改善箇所説明図

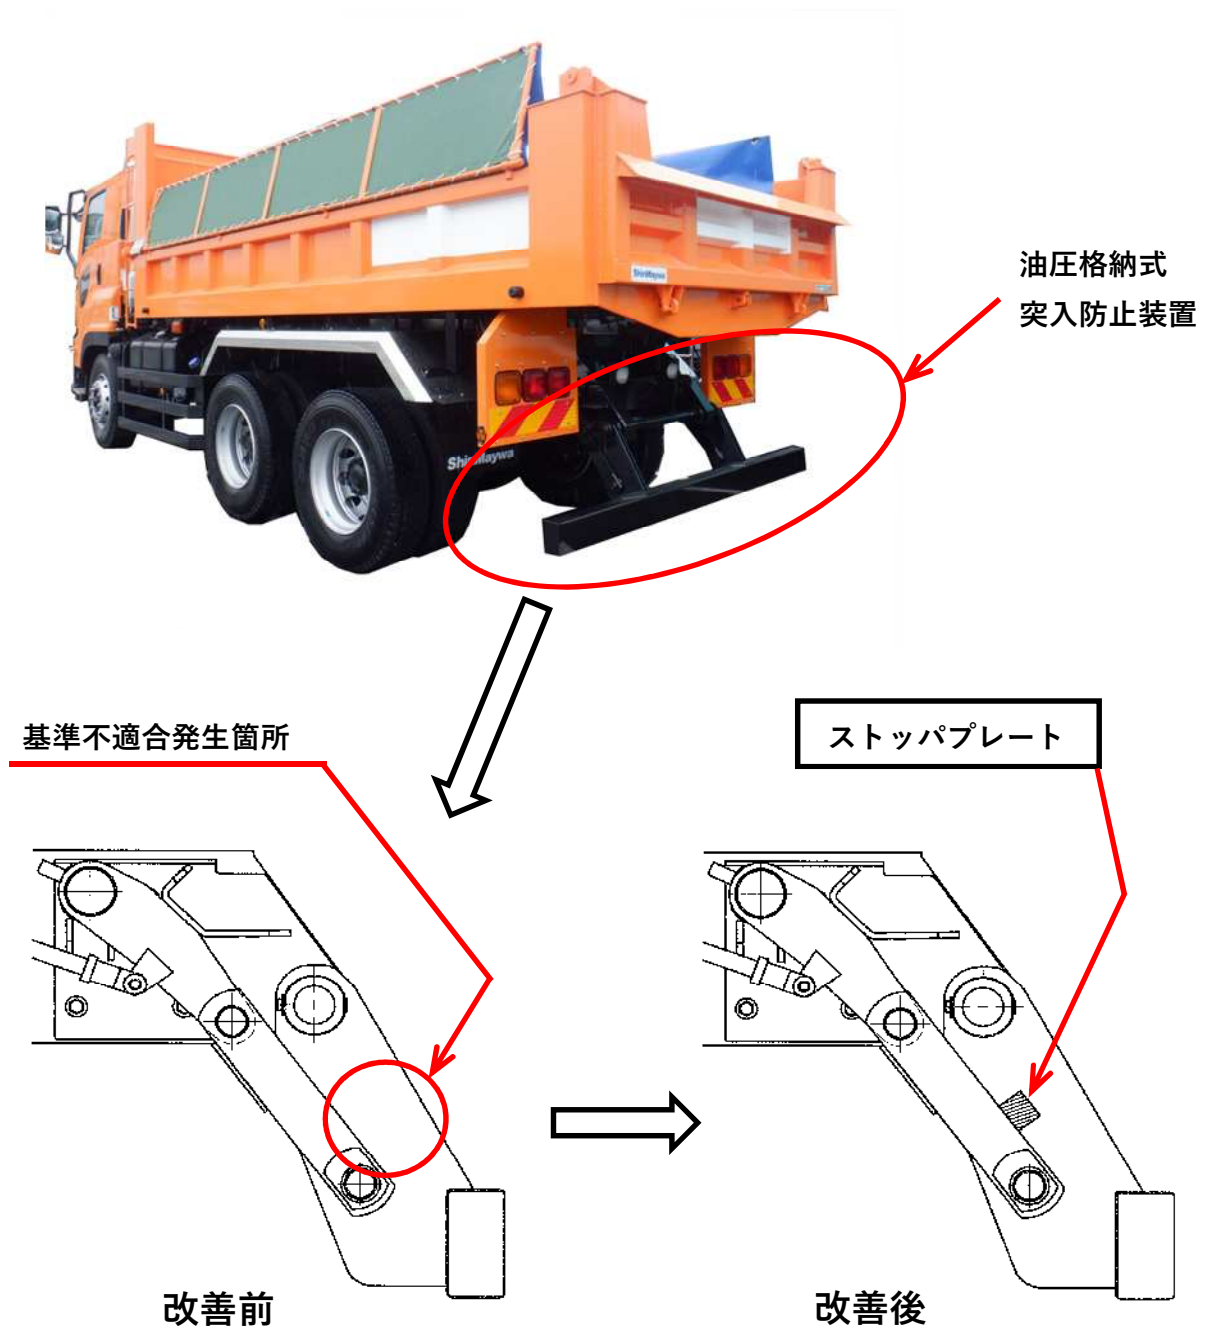
ダンプ用油圧格納式突入防止装置を装着したダンプ車において、取付作業が不適切なため、衝突時の荷重を受けるストッパプレートを取付けずに製作したものがある。

このため、試験荷重を負荷した状態における当該装置の変位量が基準を超え、道路運送車両法の保安基準に適合しない。

- ・全車両、ストッパプレートを取付ける。
- ・ストッパプレートの取付け状態及び突入防止装置の動作確認検査を実施する。
